# ÚZEMNÍ PLÁN MĚSTA BRNA

Textová část Odůvodnění

Kapitola 19 Vyhodnocení připomínek

Svazek Pb10 *(bez osobních údajů)*

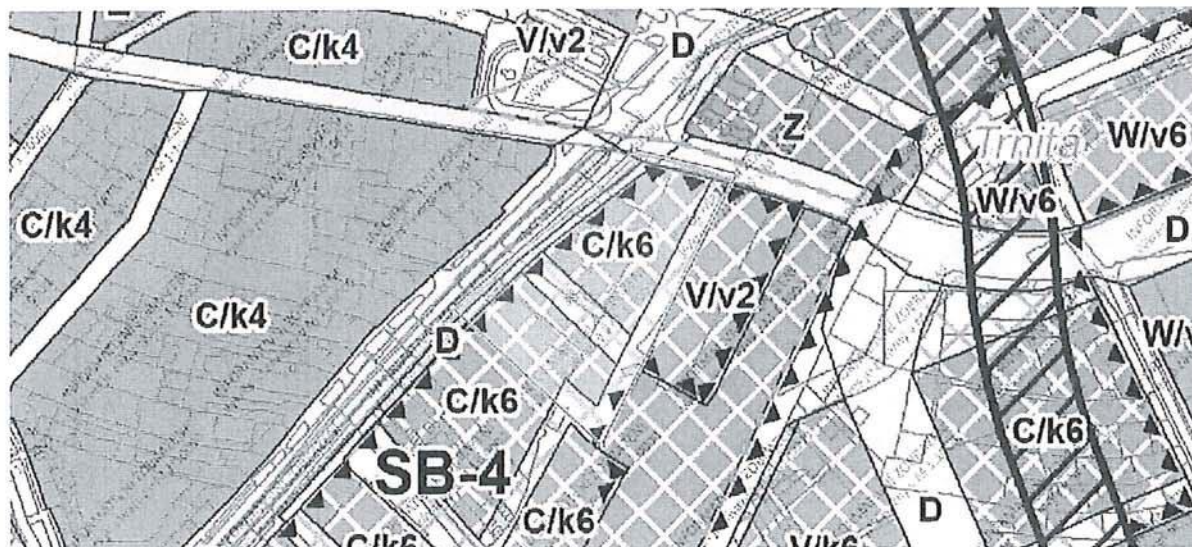
Požadujeme v severní části rozvojového území SB-4 dodržet a zpracovat principy urbanisticko architektonické studie zpracované v 11/2019 spol. Arch.Design, s.r.o., zejména pak dodržet polohu veřejného prostranství mezi bloky 01 a 02 z důvodu možností dostavby budovy TITANIUM (viz příloha č.7). Na základě zmíněné studie bylo zažádáno o vyjádření k záměru u těchto DOSS:

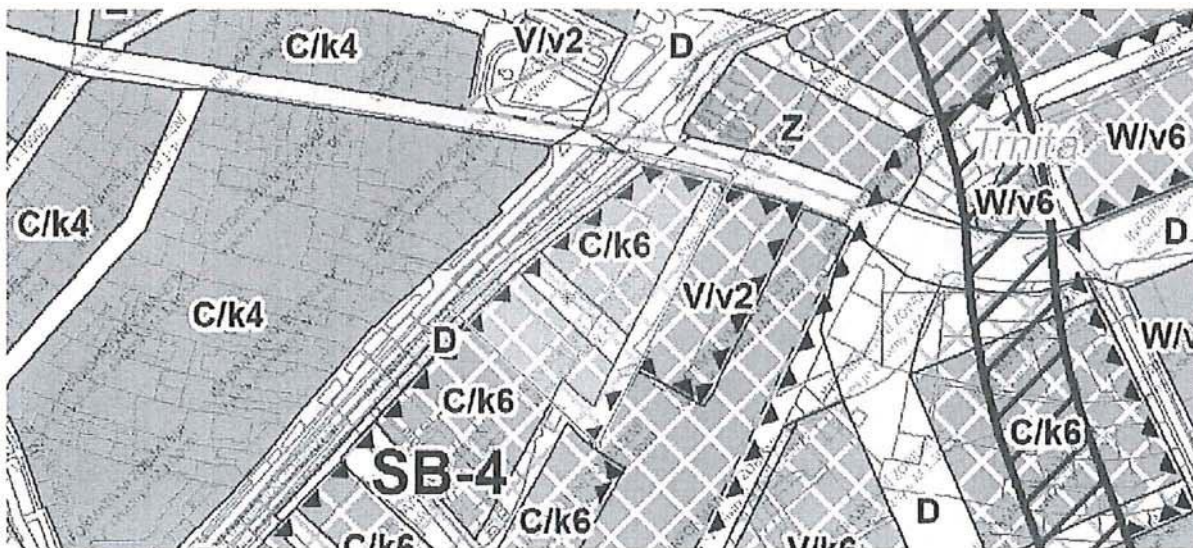
Požadujeme v severní části rozvojového území SB-4 dodržet a zapracovat principy urbanisticko architektonické studie zpracované v 11/2019 spol. Arch.Design, s.r.o., zejména pak dodržet polohu veřejného prostranství mezi bloky 01 a 02 z důvodu možnosti dostavby budovy TITANIUM (viz příloha č.7). Na základě zmíněné studie bylo požádáno o vyjádření k záměru u těchto DOSS:

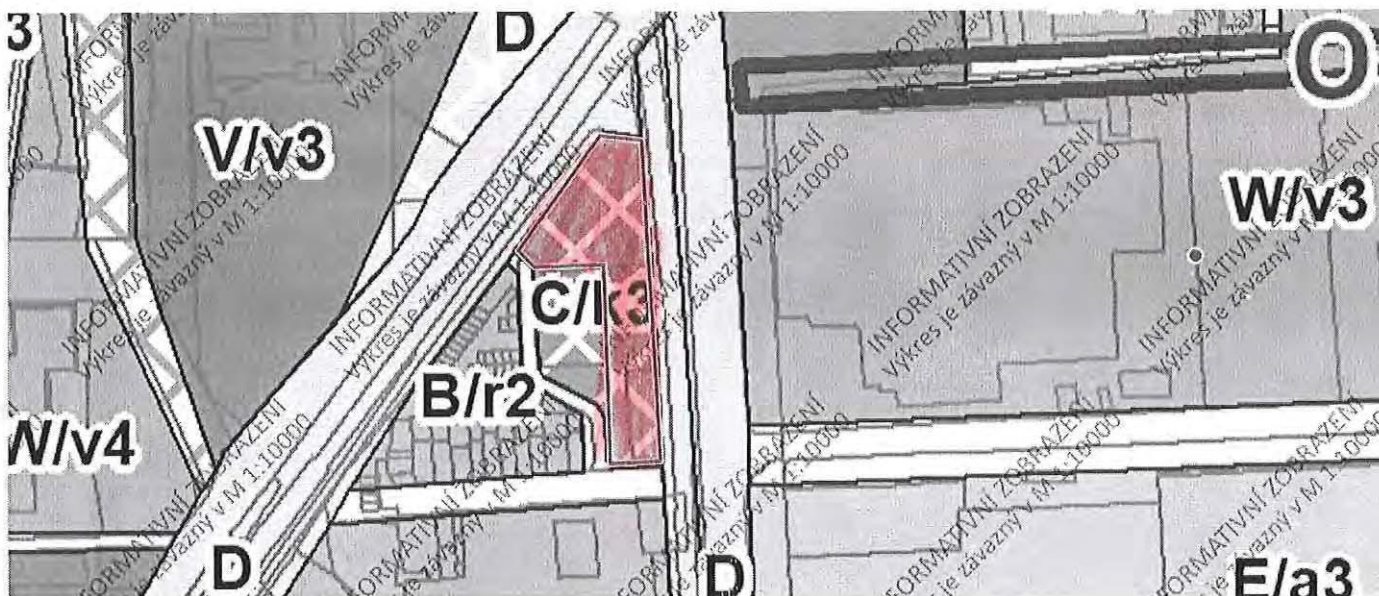
Zachování veřejné zeleně u zastávky Hluboká.

Vznáším připomínku k navrhované změně územního plánu v blízkosti tramvajové zastávky Hluboká, Brno-Štýřice. V současné době je tato oblast zelená, a kromě toho, že zamezuje hluku z frekventované ulice Vídeňská a hojně ji využívají i lidé s domácími mazlíčky, v létě aspoň trochu napomáhá snižovat teplotu v již tak rozpáleném městě a snižovat prašnost. Navíc v současné době, kdy město Brno podporuje dotace na zelené střechy, by mělo město také podporovat tyto "městské zelené ostrůvky", které nemusí nijak významně dotovat.

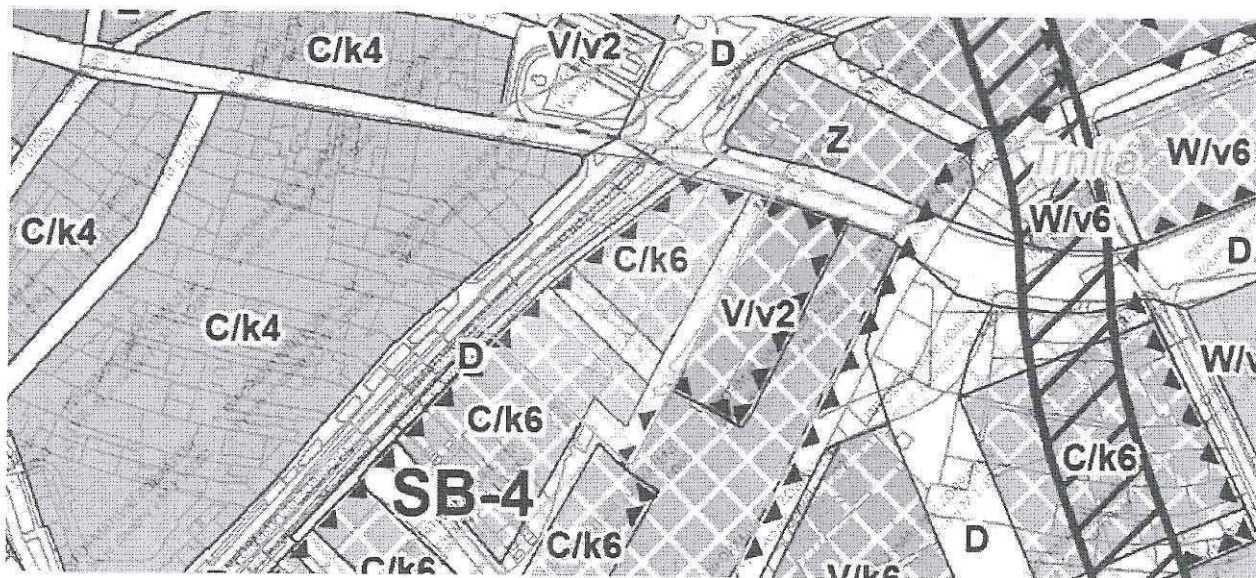
1 Požadujeme v severní části rozvojového území SB-4 dodržet a zpracovat principy urbanisticko architektonické studie zpracované v 11/2019 spol. Arch.Design, s.r.o., zejména pak dodržet polohu veřejného prostranství mezi bloky 01 a 02 z důvodu možnosti dostavby budovy TITANIUM (viz příloha č.7). Na základě zmíněné studie bylo zažádáno o vyjádření k záměru u těchto DOSS: 1
